date Fri, Aug 27, 2010 at 11:08 AM  
 subject Journalnummer: 2010-613/732  
 mailed-by gmail.com

Projektet "Det Gamle Magasin", bliver ikke bygget ifølge tegningerne som byggetilladelsen er baseret på.

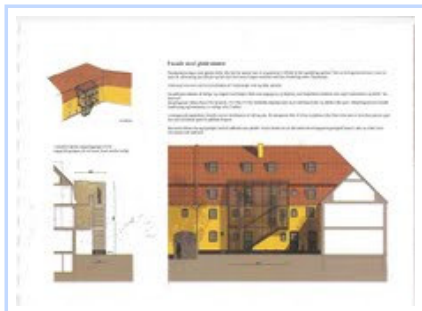
- Der er kun gjort klar til én dør i den nederste mansard hvor der skulle være 2. I samme etage er der ingen tagvinduer. Dette er ikke ifølge tegningerne.
- På første sal er der bygget 2 store vinduer i stedet for 2 sæt af 2 små vinduer.
- Der er gjort klar til en dør umiddelbart op mod muren mod øst i stueetagen. Dette er heller ikke ifølge tegningerne.

Vedhæftet er den tegning af nordfacaden som byggetilladelsen er baseret på.

Desuden et billede som viser kun en dør istedet for 2 i den nederste mansard samt et billede hvor man kan se at der ingen små tagvinduer er i den nederste mansard.

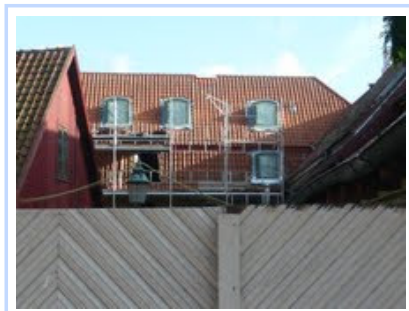
Også vedhæftet er et billede som viser 2 store vinduer istedet for 2 sæt af 2 små vinduer. Døren i stueetagen er nu blevet dækket af således at jeg ikke kan tage et billede.
